Plan de Prévention des Risques Naturels « inondations et mouvements de terrain » de Cilaos

Concertation du public - Analyse des demandes de précision

BRGM/RP-71128-FR

Date de réalisation de l'expertise : Novembre 2021

Extrait de la cartographie de l'aléa inondation AVANT MODIFICATION

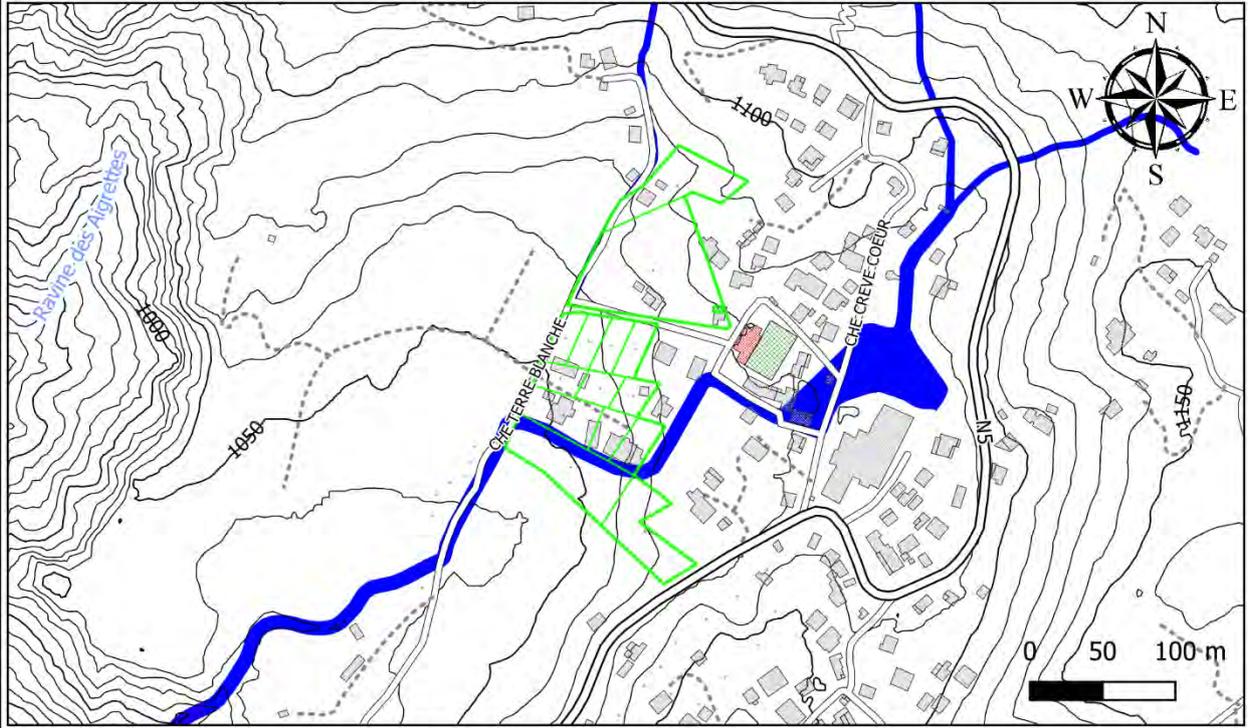
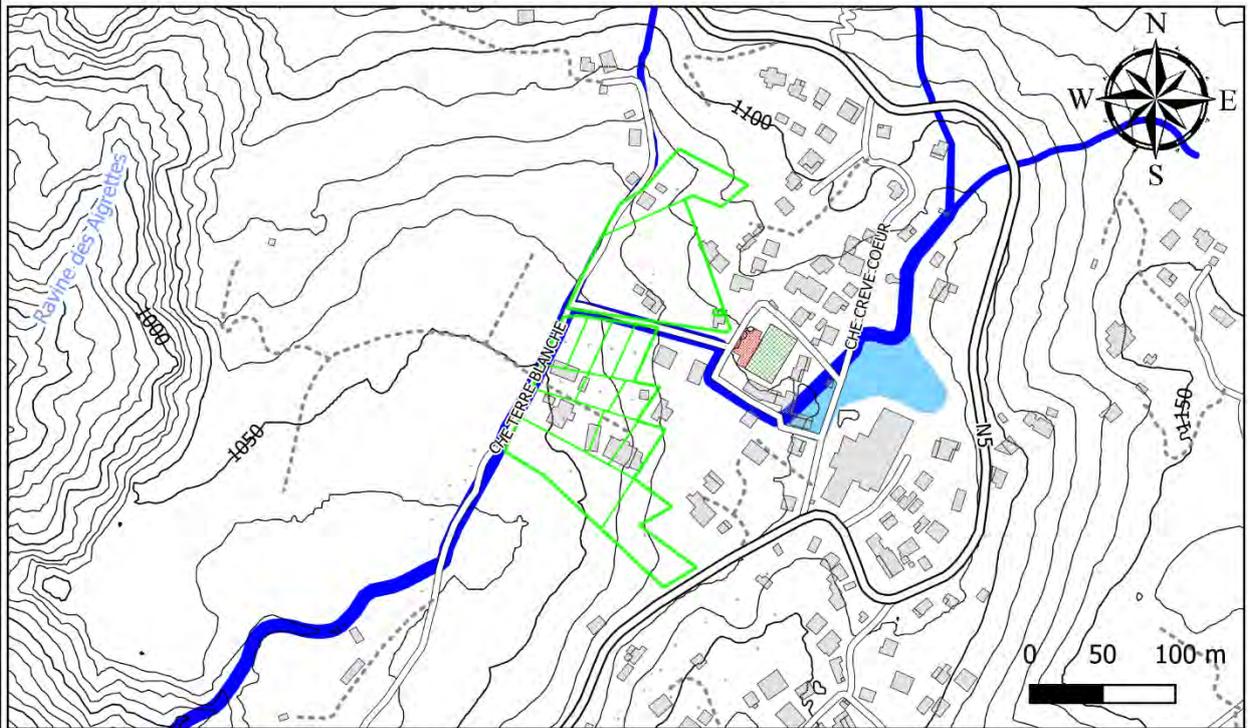
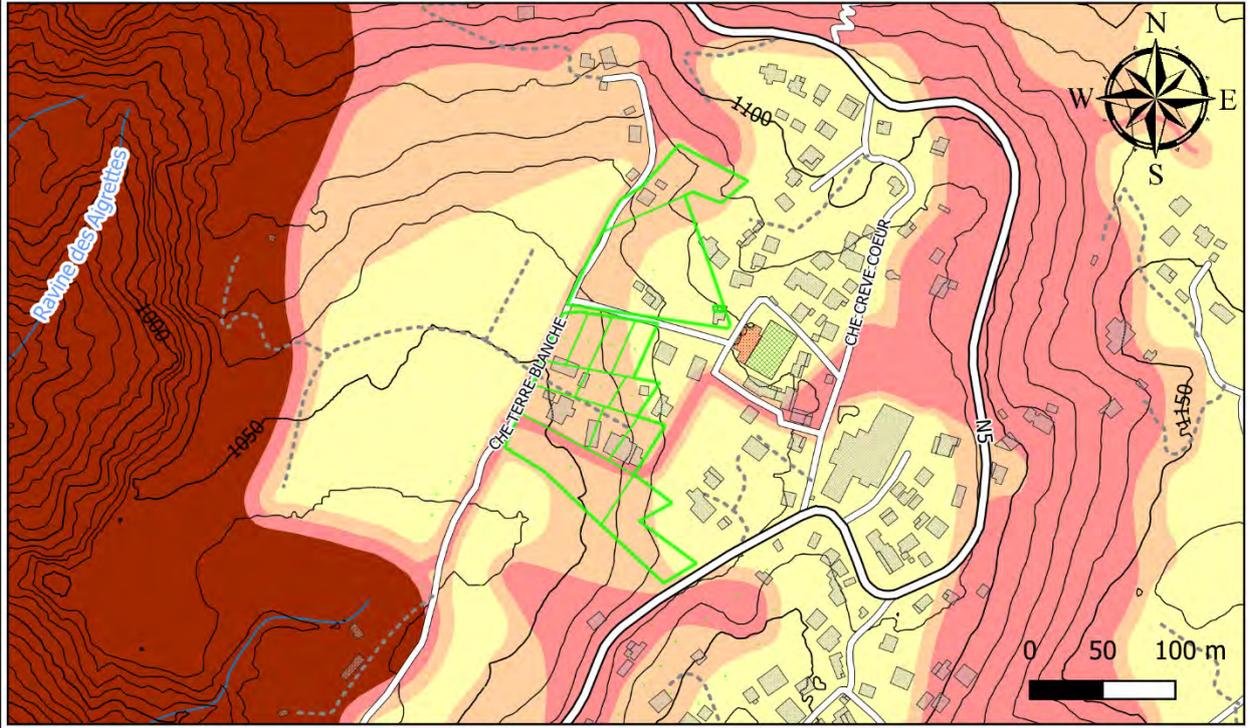
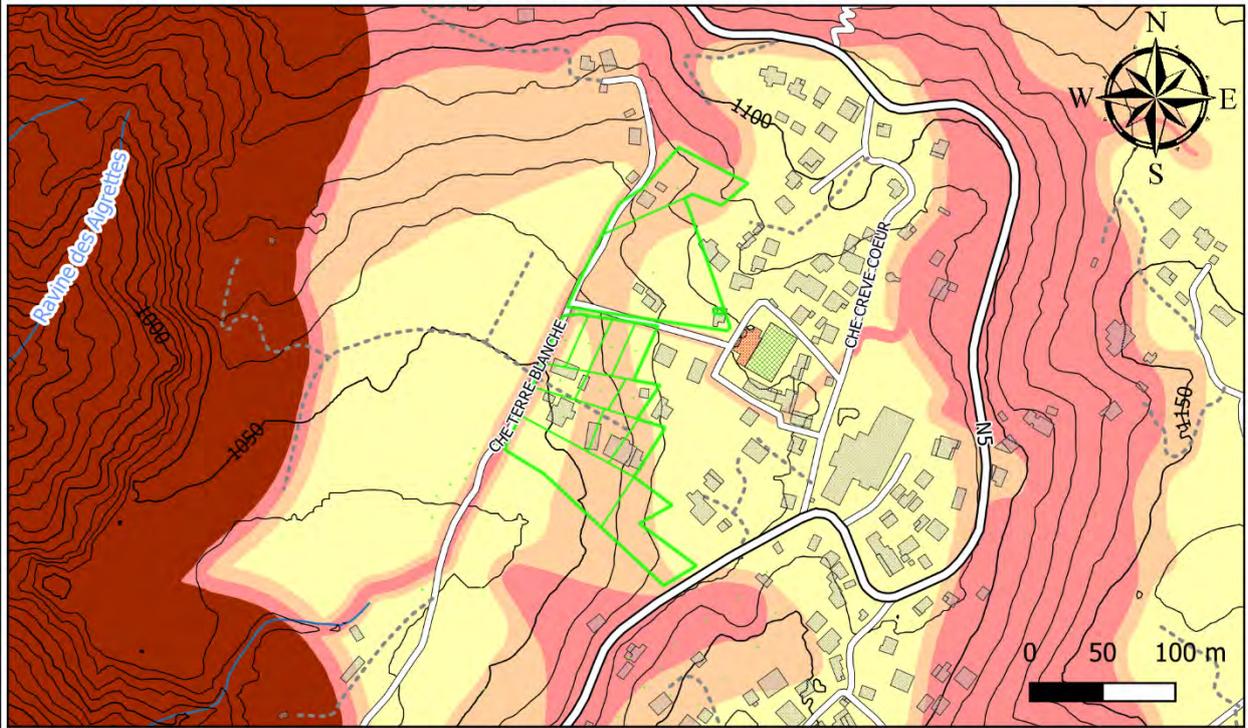
Aléa Inondation : modification de l'axe d'écoulement du canal ouest déplacé de 100 m vers le nord.

Aléa Mouvements de terrain : modification de l'aléa élevé en cohérence avec celle de l'aléa inondation ; déclassement en aléa faible d'environ 3500 m² de terrains à l'ouest du groupement de parcelles.

Les parcelles sont assises sur des matériaux remaniés (coulée de débris) en pente modérée (20° en moyenne) et ainsi sujettes à des phénomènes de glissement de terrain justifiant un classement en aléa moyen MVT. Cependant, la pente moyenne observée sur le MNT à 5 m ne traduit pas certaines irrégularités. Les observations de terrain réalisées le 29 octobre 2021 ont permis de rehausser la limite de l'aléa moyen MVT dans le versant (déclassement), en considération des pentes faibles à modérées (< 15°) mesurées dans la partie basse (Figure 11).

D'autre part, la visite a permis de constater que le tracé du cours d'eau en provenance du nord-ouest avait été modifié. Un canal souterrain oriente désormais les eaux en amont des habitations, depuis l'école située en sommet de versant. Le bandeau d'aléa inondation correspondant a donc été modifié en cohérence avec ce nouvel axe d'écoulement. L'aléa MVT, prenant en compte les phénomènes d'érosion liés à l'écoulement répété, est également modifié en cohérence avec l'évolution de ce tracé. Du fait de l'imperméabilisation de la zone d'écoulement, un aléa MVT moyen est cartographié en cohérence avec l'aléa fort inondation au niveau de la section enterrée. En revanche, en aval de la section enterrée, le cours d'eau rejoint un second bras au niveau d'un canal à ciel ouvert. Les débits capables estimés à partir des dimensions de l'ouvrage (~15 m³/s) indiquent un sous-dimensionnement par rapport au débit centennal théorique calculé dans le secteur (30 m³/s). Par conséquent, le bandeau d'inondation dépasse les limites de l'ouvrage et est couvert par un aléa MVT élevé (associé à des vitesses > 1 m/s) et doublé d'un bandeau forfaitaire d'aléa moyen de 5 m de largeur (Figure 11).

En amont de cette section, des débordements ont été cartographiés en aléa fort inondation sur une surface de 3500 m². Des corrections ont également été apportées à ce niveau en réservant l'aléa fort autour de l'axe d'écoulement et en affectant un aléa moyen au niveau de la zone de débordement compte tenu des hauteurs d'eau et des vitesses moindres attendues ($H < 1$ m et $V < 1$ m/s). La mise en cohérence de l'aléa MVT dans ce secteur impose de limiter l'aléa élevé à l'axe d'écoulement où les vitesses sont importantes et de ne retenir qu'un aléa MVT moyen dans la zone de débordement caractérisée par des vitesses moindres.

Extrait de la cartographie de l'aléa mouvement de terrain AVANT MODIFICATION

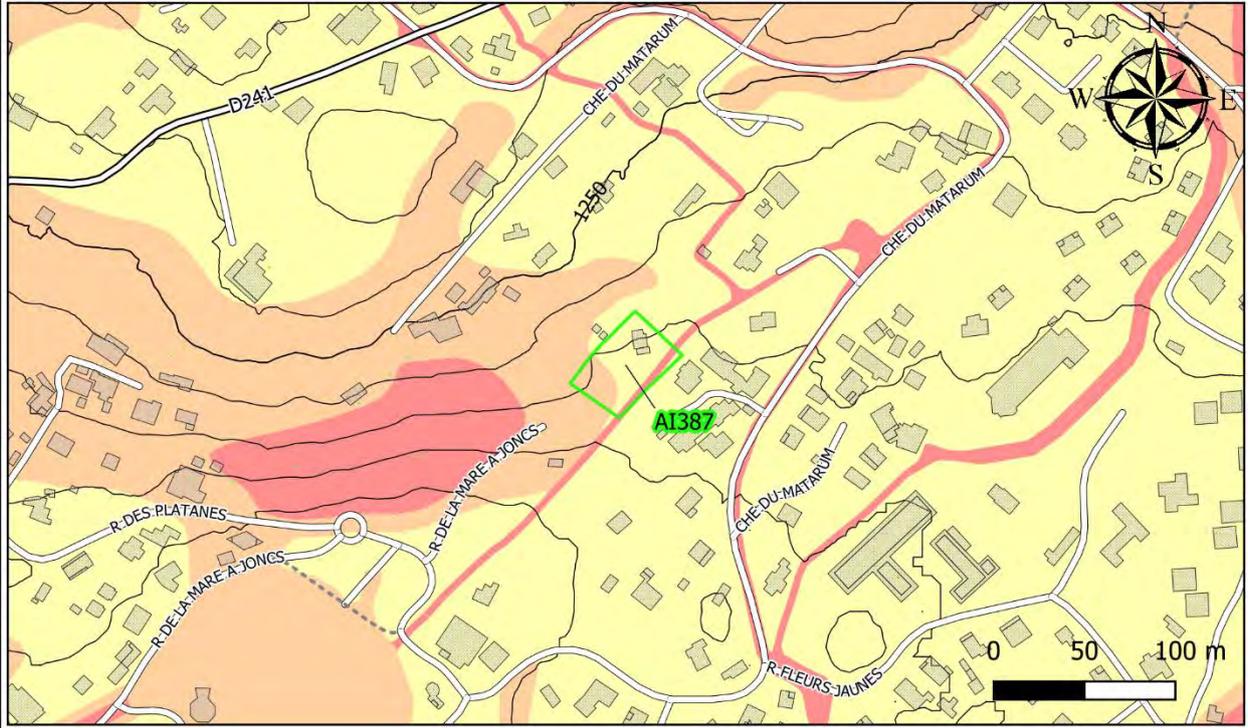
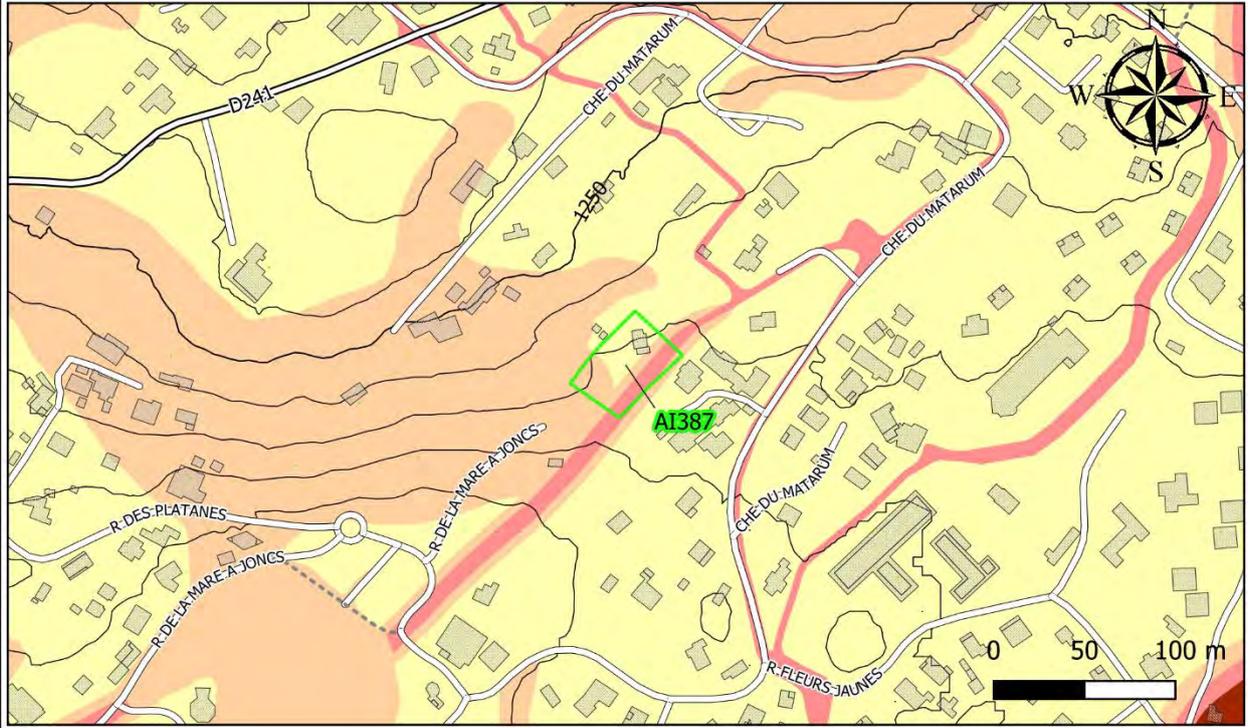
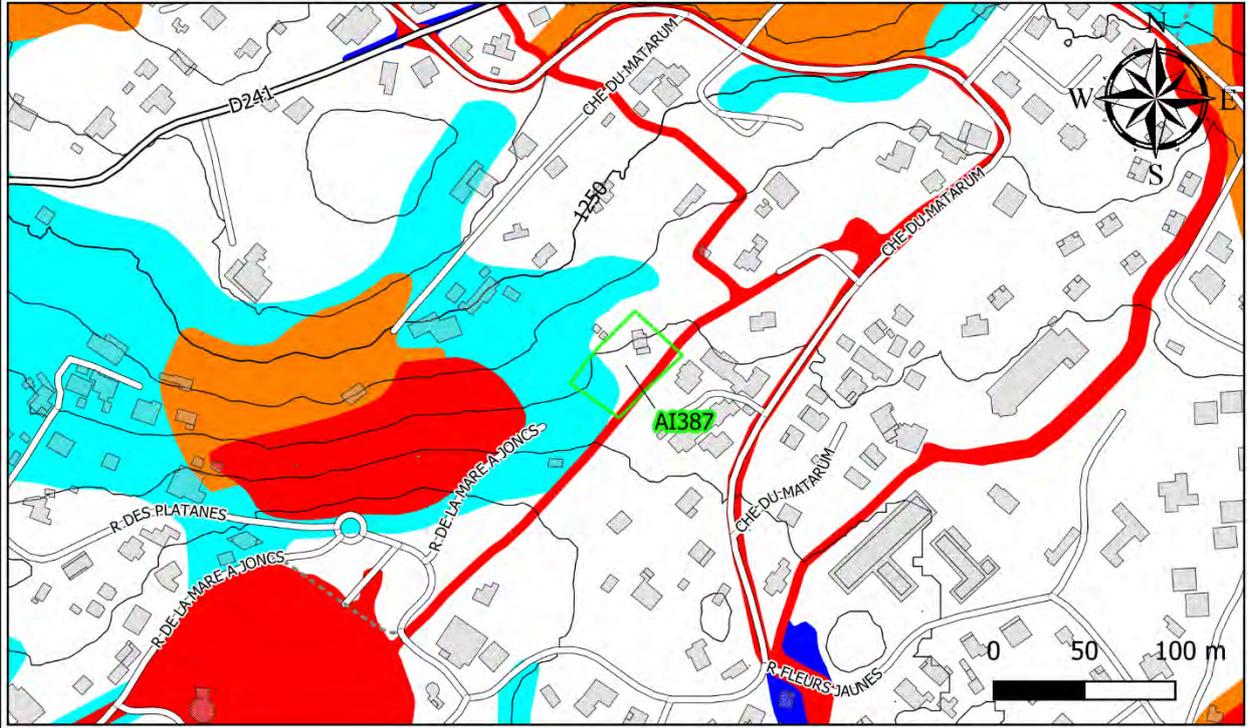
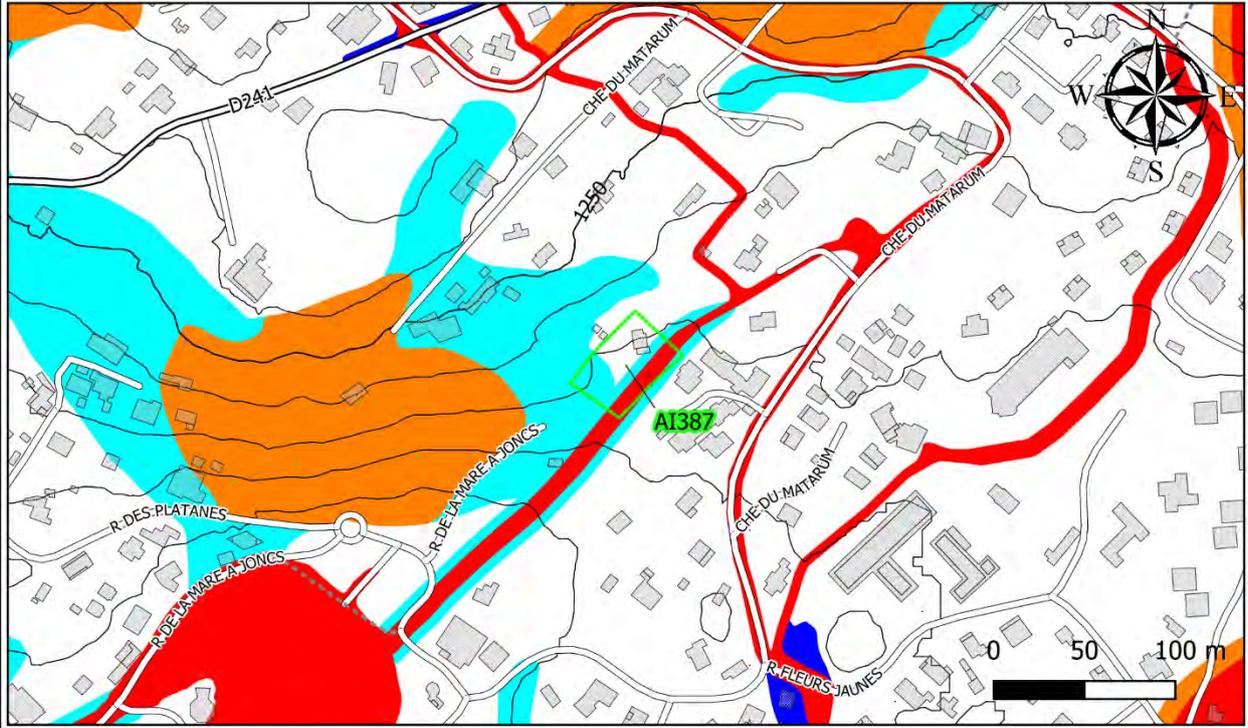
lit naturel, allant jusqu'au versant) et un aléa moyen MVT est ajouté suivant un bandeau de 5 m autour de l'aléa fort pour tenir compte des reculs possible de la berge (Figure 12).
